Avis délibéré de la mission régionale d'autorité environnementale sur le projet de mise aux normes, de construction de nouveaux locaux et d'augmentation du volume de production porté par la société laitière des volcans d'Auvergne (SLVA) sur la commune de Saint-Genès-Champanelle (63)

Avis n° 2022-ARA-AP-1368

Avis délibéré le 29 juillet 2022

Figure 4: Localisation des nouveaux aménagements envisagés sur le site à proximité de l'entrepôt de stockage des produits finis (source: dossier)

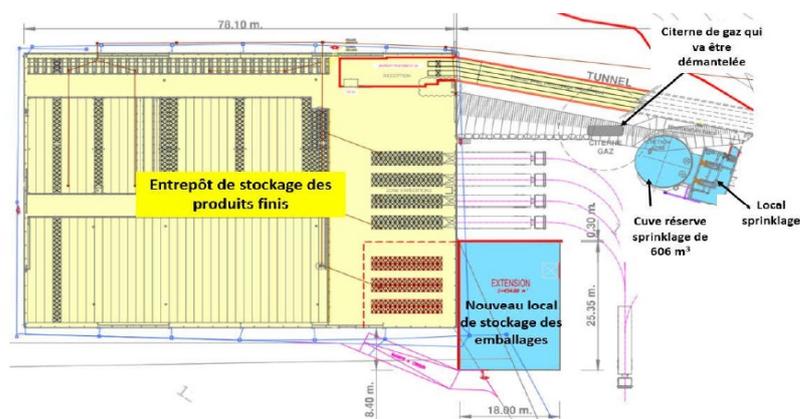
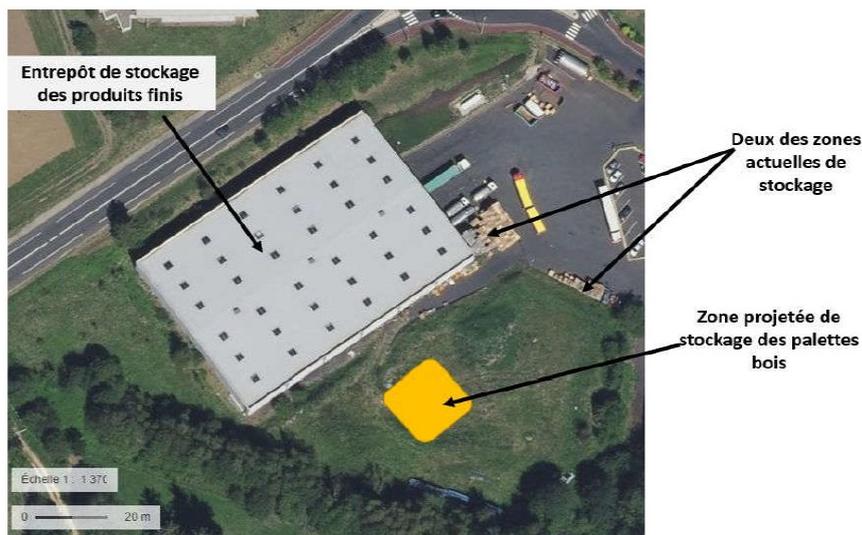
Le dossier ne présente pas clairement quelles sont les opérations du projet déjà réalisées et quelles sont celles restantes à réaliser.

L'Autorité environnementale recommande de décrire précisément les différentes opérations constituant le projet et de préciser pour chacune leur statut (réalisé, en cours, à réaliser) et leurs caractéristiques.
